検討要望図 1 階

資料 1

※この図は、第6回改修検討委員会の会議結果をまとめたものです。

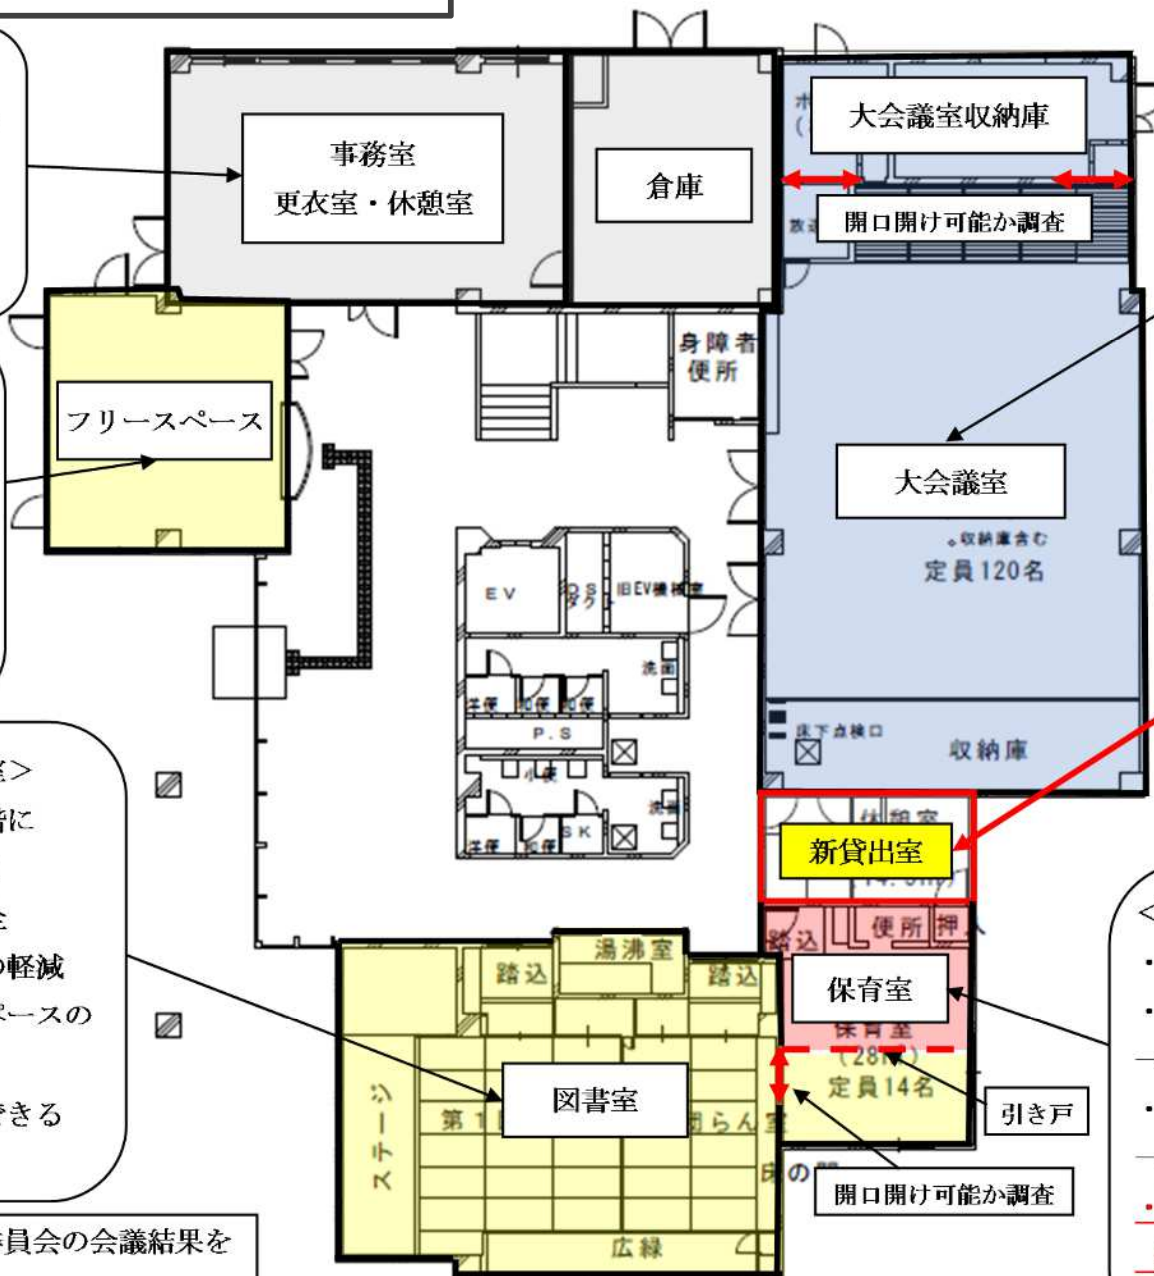
- <事務室、更衣室・休憩室>
- ・事務室の移転
- 防犯（来館者が見える位置に）
- ・職員更衣室・休憩室の設置

- <フリースペース>
- ・気軽に打合せなどが可能なフリースペースの新設
- 新たな利用者の獲得
- ・飲食については引き続き検討

- ・図書室を2階から1階に
- 利用者が入りやすく
- 図書スタッフの安全
- 建物に掛かる荷重の軽減
- ・学習や読み聞かせスペースの設置
- ・保育室と一体利用ができるように

- ・活動できるスペースを拡大する
- 放送室、南側収納庫の撤去
- 可動式舞台の設置
- 北側倉庫及びポンプ室を大会議室の収納庫に変更
- ・防音仕様
- ・分割利用については、引き続き検討

- <新貸出室>
- ・茶道サークルとのヒアリング結果を踏まえ、和室（茶室）仕様とするかについて今回の書面会議で意見聴取

- ・保育室として継続
- ・図書室と一体利用ができるように
- 通常時は学習や読み聞かせスペース
- ・可動式の引き戸を設置
- 保育の予約がある時は単独利用
- ・幼児用トイレを保育室から移設（自由に利用できないため）
- 設置場所については引き続き検討
